Faustsattel OPEL / DAEWOO - Korrekte Einbaulage des Kolbens

080.021

19.05.2011

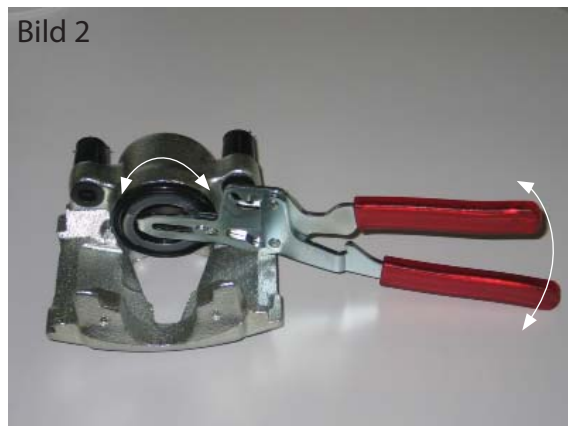
Die Kolben der Bremsättel 24.3521-1701.5 und 24.3521-1702.5 sind aus fertigungstechnischen Gründen nicht immer in der, für den Einbau korrekten Position (Bild 1).

Mithilfe des Bremsenspezialwerkzeuges: 03.9314-5700.3 - Kolbendrehzange (Bild 2) ist der Kolben, vor Einbau des Sattels, in folgende bildlich dargestellte Position zu drehen (Bild 3).
